# FRH-SD07T 取扱説明書誤記訂正

第 1 号 第 2 版

双葉電子工業株式会社

FRH-SD07T の取扱説明書（第 1, 2 版）に誤記、不足がありましたので、下記のように訂正させていただきます。ご不便をおかけいたしますが、よろしくお願いいたします。

図 7-6 : 受信同期クロック詳細タイミング(正)

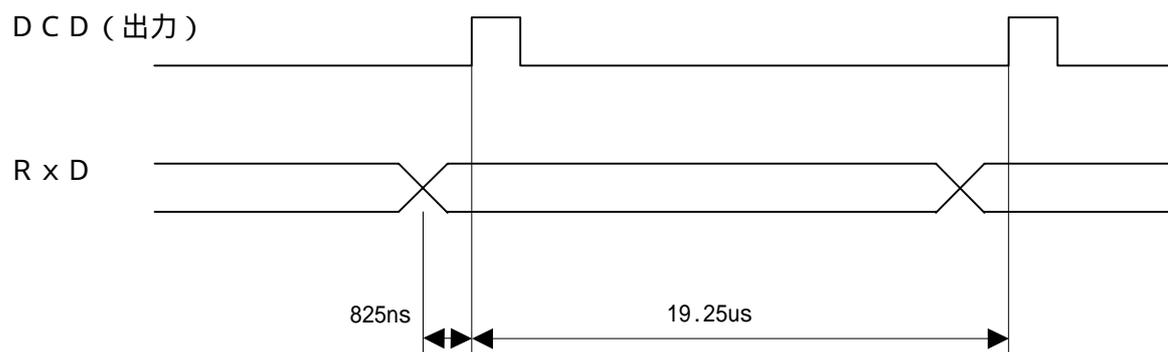
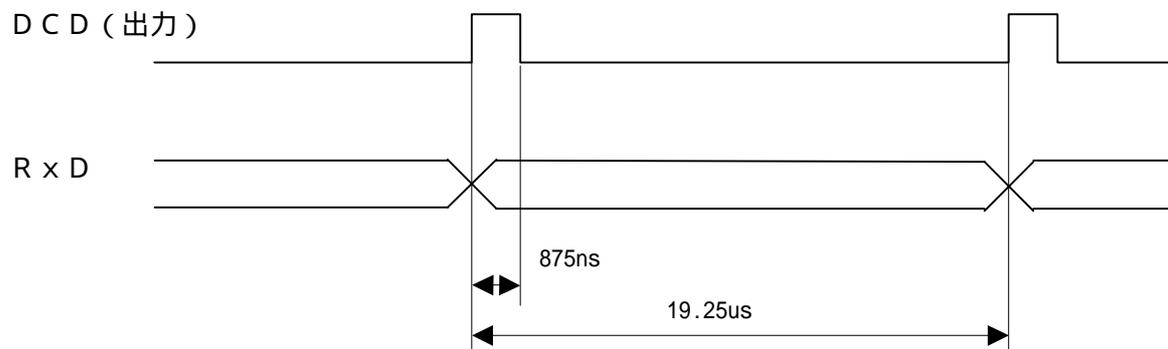
図 7-6 : 受信同期クロック詳細タイミングの下

4 . D C D 出力の立ち上がりの 8 7 5 n s 前に R x D のデータが変化します。D C D の 立ち上がりを検出して R x D のデータを取り込んでください。D C D 出力のクロックの H の長さも 8 7 5 n s です。

上記に関係しての図の修正は下記のとおりです。図中の 825ns は 875ns の間違いです。

4 . D C D 出力の立ち上がり に同期して R x D のデータが変化します。D C D の 立ち下がりを検出して R x D のデータを取り込んでください。D C D 出力のクロックの H の長さは 8 7 5 n s です。
